REPONSE D'INTRAGAZ A UNE DEMANDE DE RENSEIGNEMENTS

Origine : Demande de renseignements n°1

Date : 17 août 2018

Demandeur : ACIG

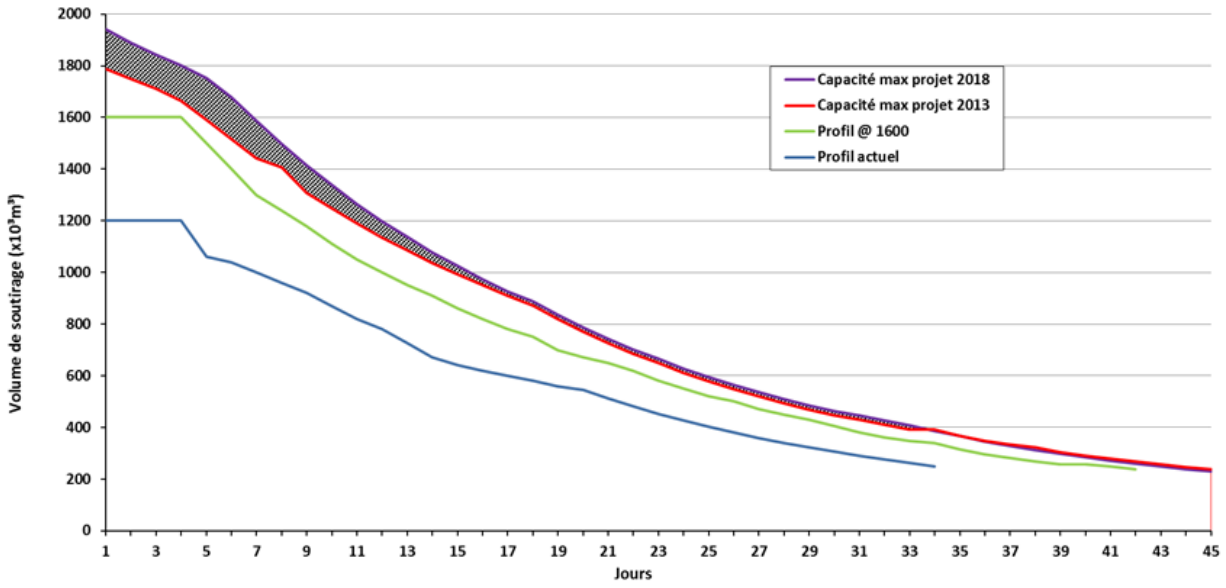
2.1 Veuillez indiquer si vous êtes en mesure de quantifier l'accroissement de la marge de manœuvre résultant des bonifications depuis 2013. Si oui, veuillez fournir la nouvelle marge de manœuvre.

L'accroissement de la marge de manœuvre résultant des bonifications depuis 2013 est représenté par la zone ombragé du graphique ci-dessous.
